Comune di
BENTIVOGLIO

VARIANTE AL PSC 2/2014

VARIANTE n.2/2014 AL PSC DEL COMUNE DI BENTIVOGLIO

PREVISIONE DI ESTENSIONE DELL'AREA DA DESTINARSI ALL'AMPLIAMENTO DEL DEPURATORE DEL CAPOLUOGO E AGGIORNAMENTO RETI METANODOTTO (Ai sensi dell'art. 32-bis, comma 1, lettera d) ed e) della L.R. 20/2000

VAR 3-2014 IN ADEGUAMENTO ALLA VARIANTE DI PSC 2-2014
stralcio TAV 2 p.02, scala 1:2000

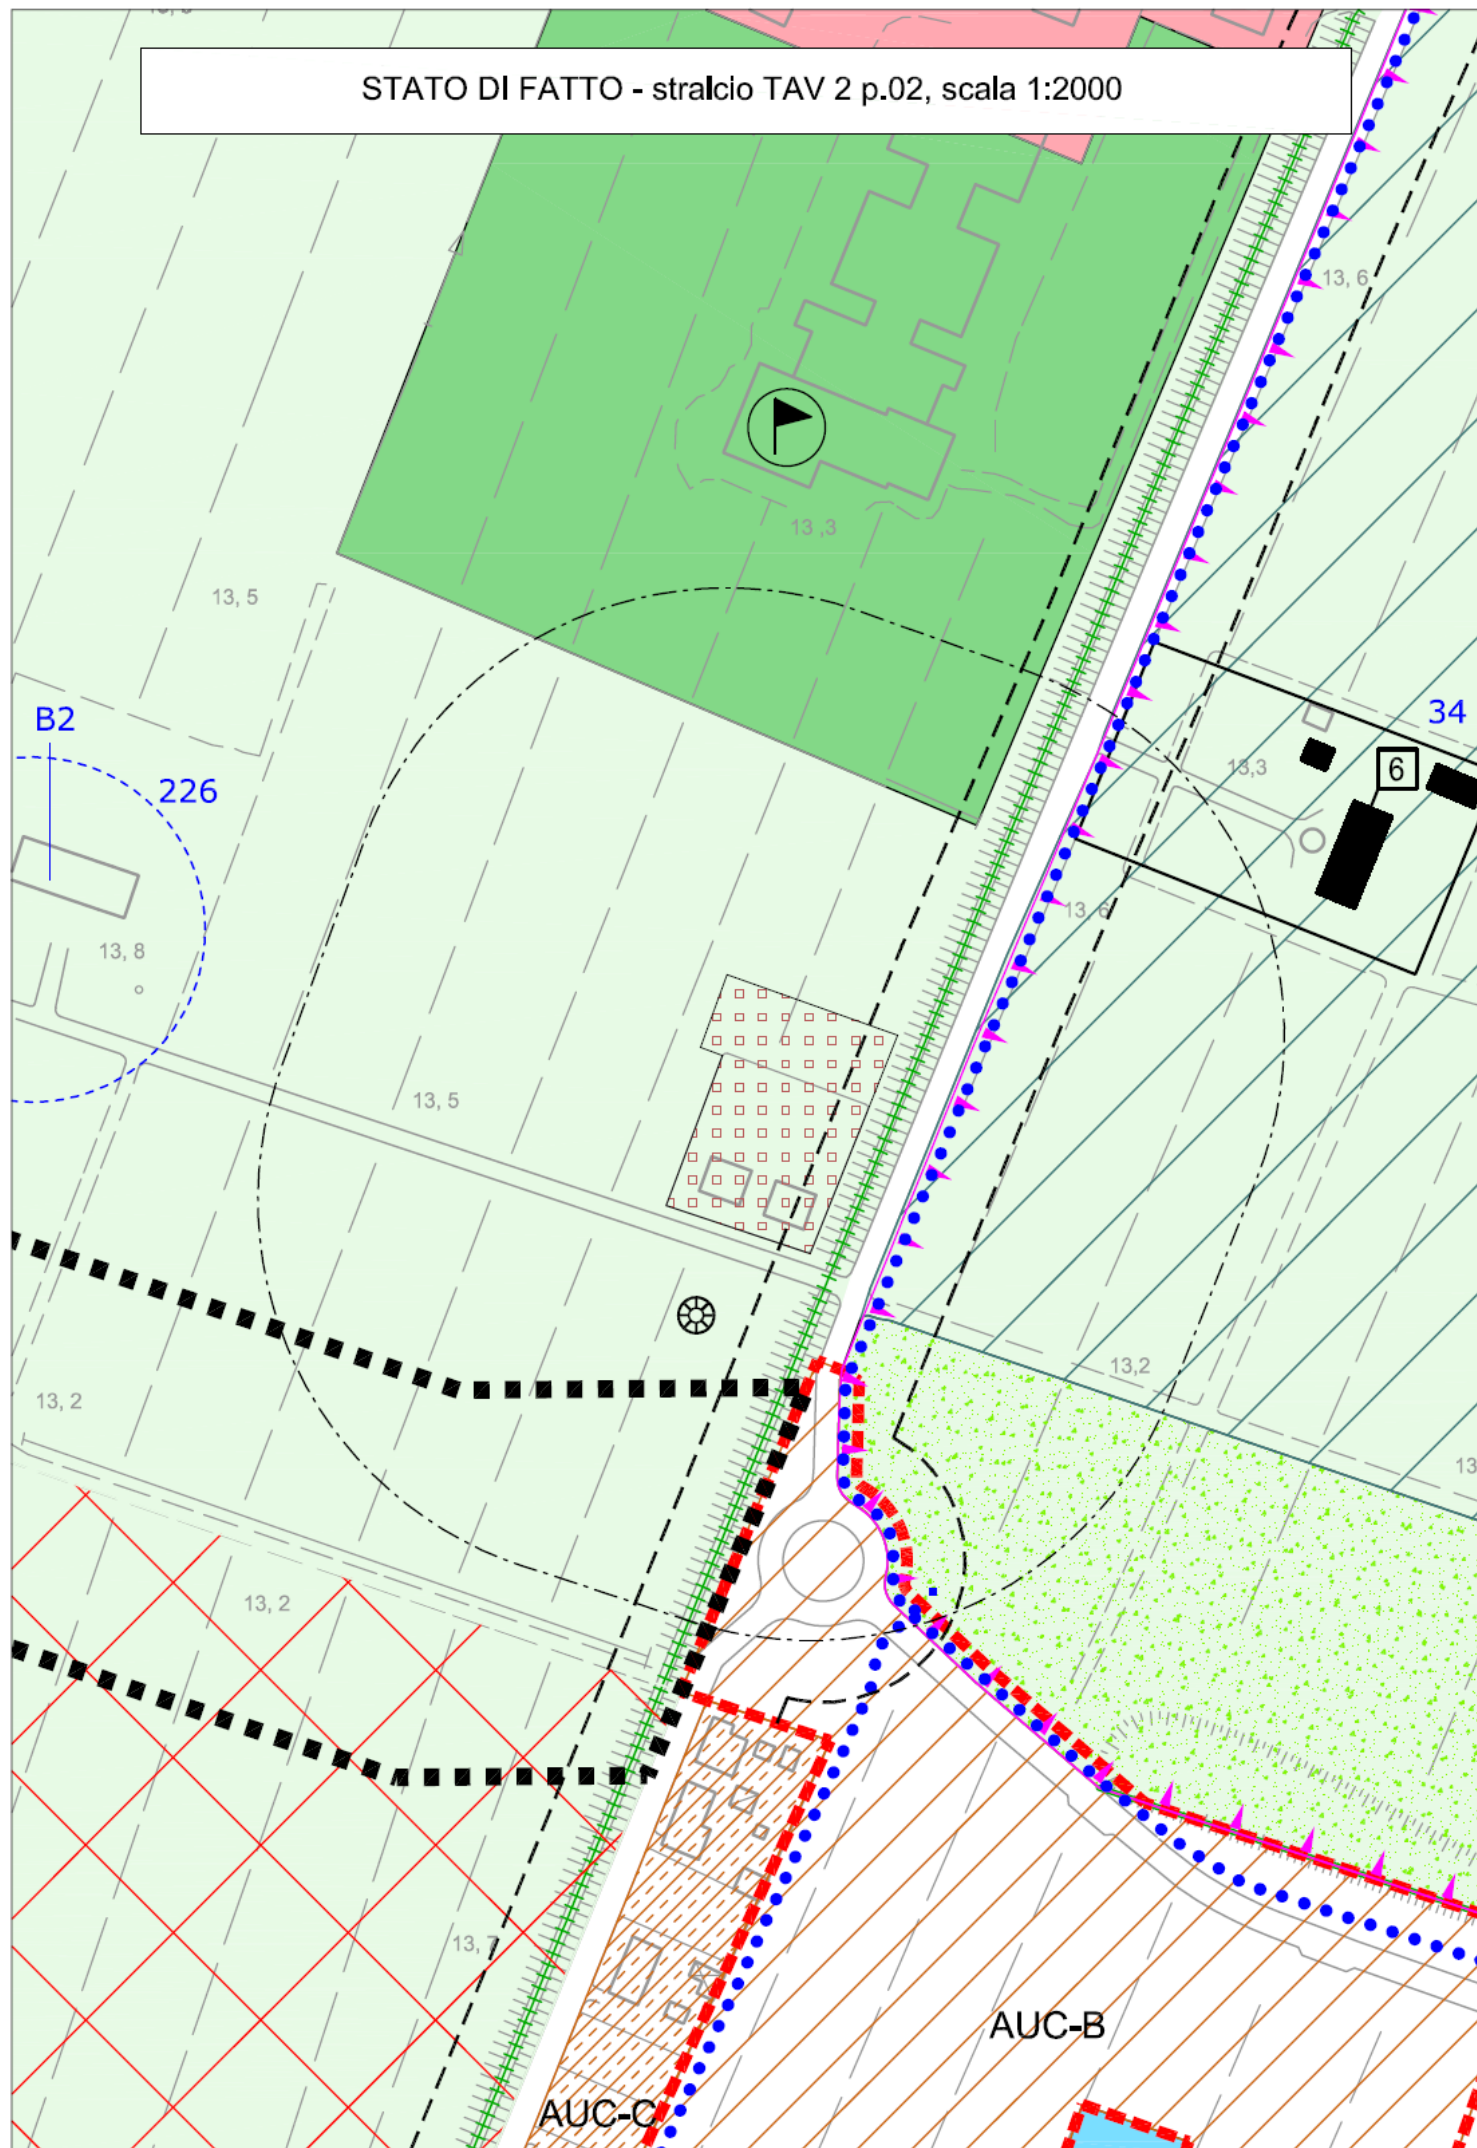
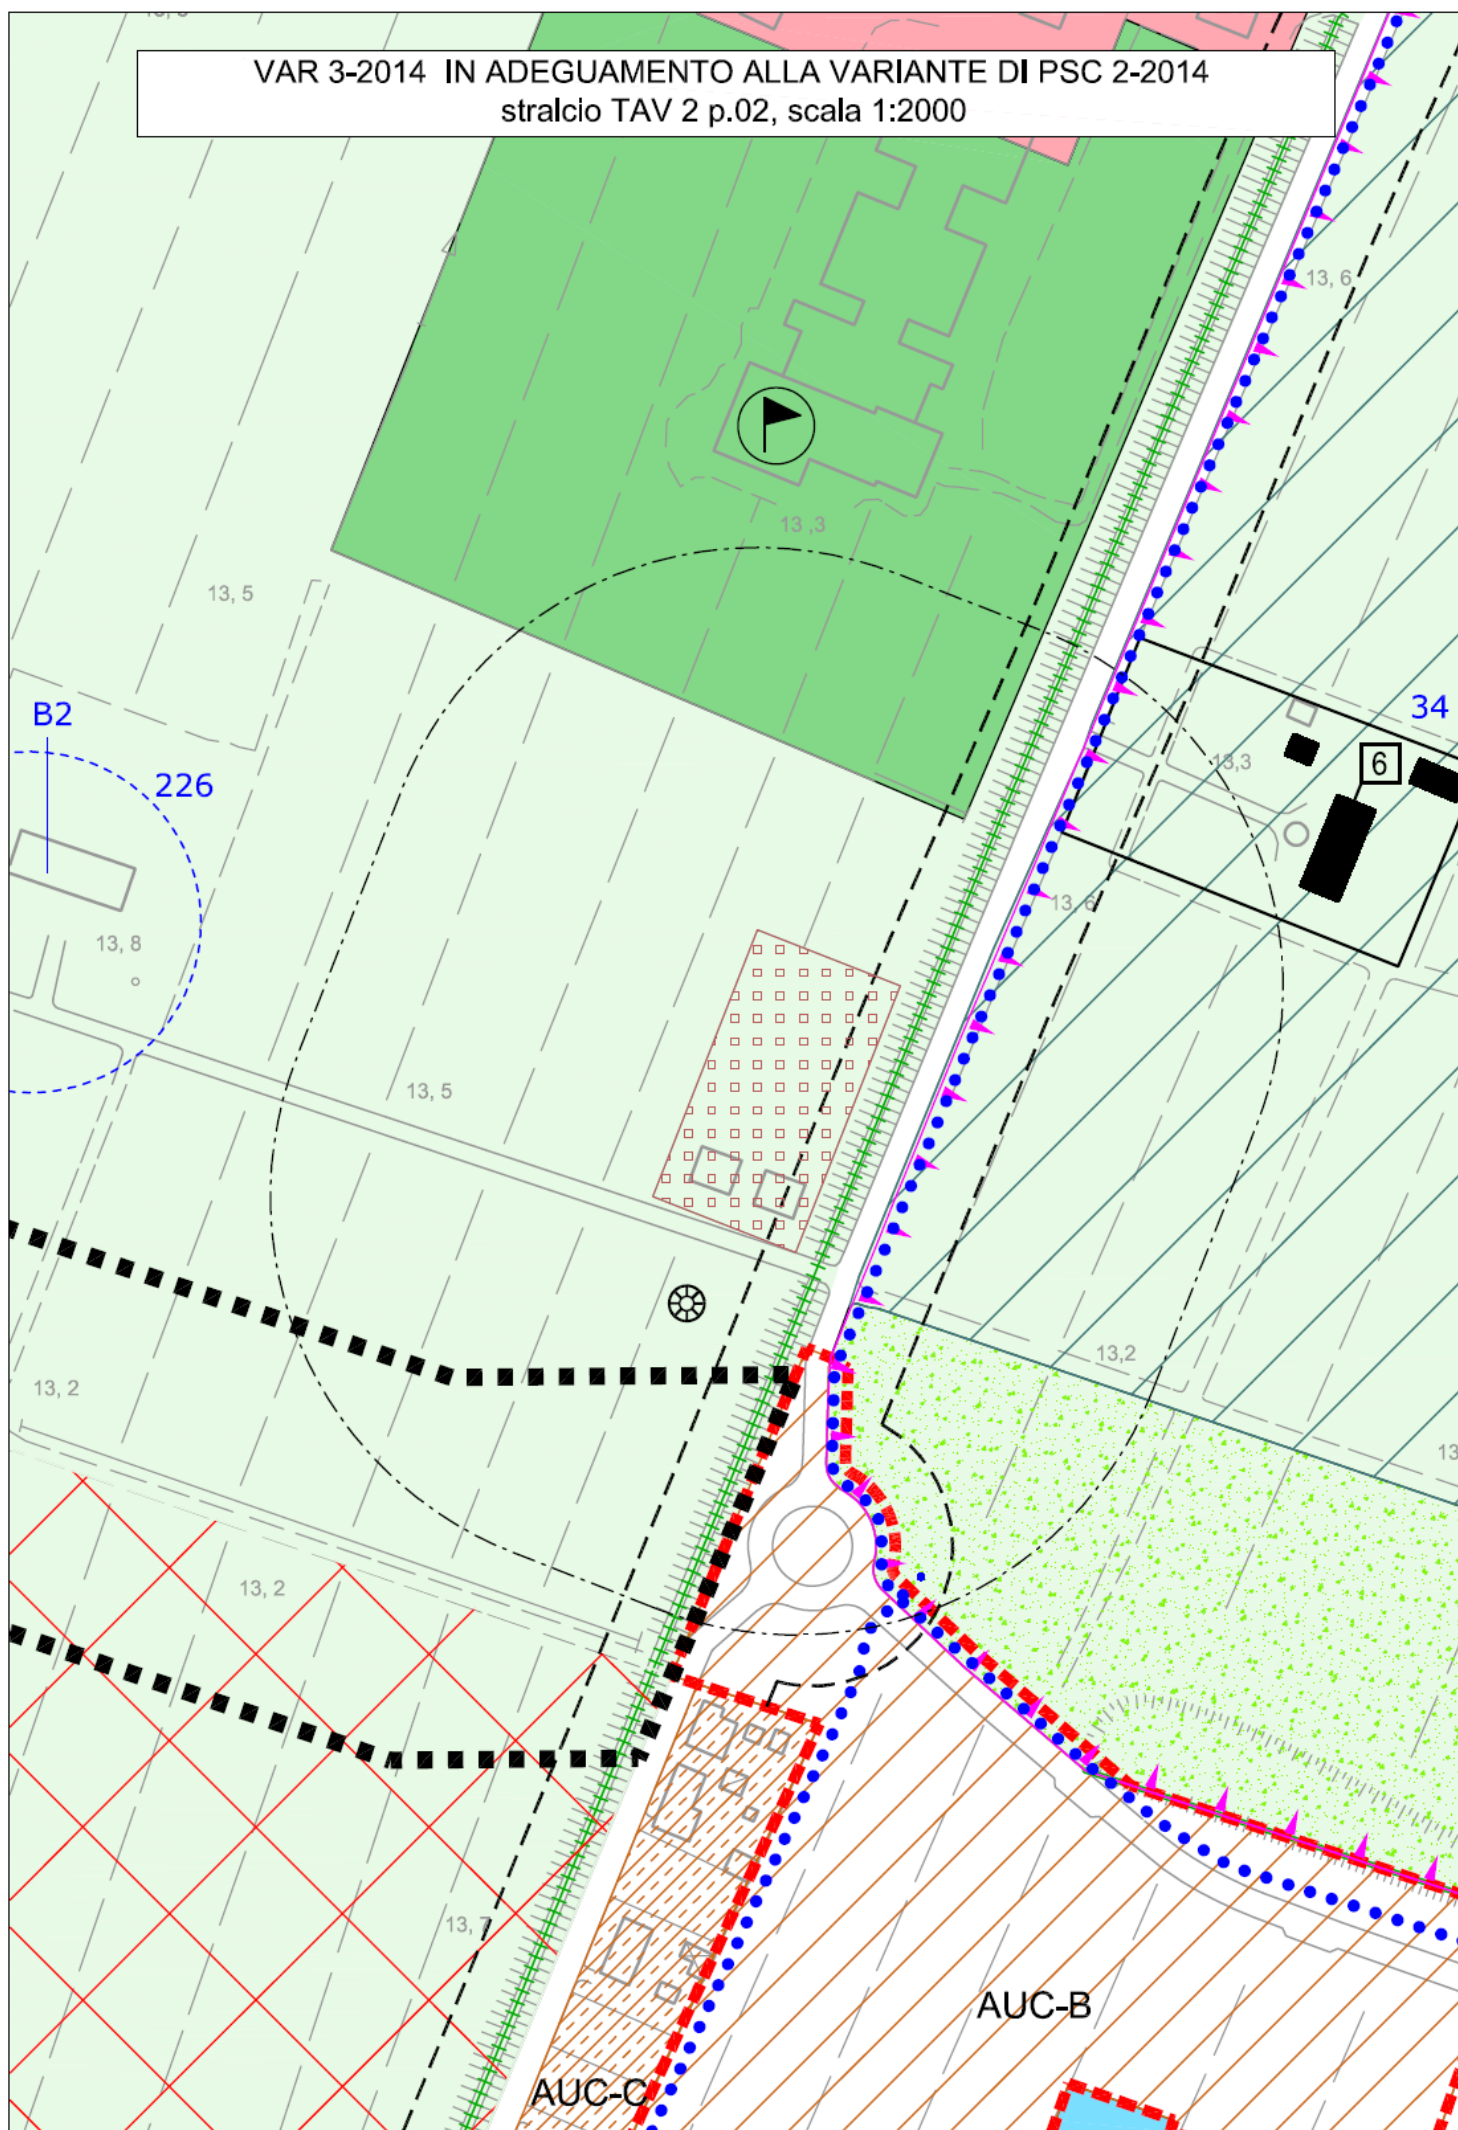
A seguito della prima variante sopra illustrata, viene adeguata la cartografia del RUE, in particolare la Tavola 1, tavoletta n. 2 che, puramente a titolo di completezza documentale, viene riportata nello stato di fatto e di variante.
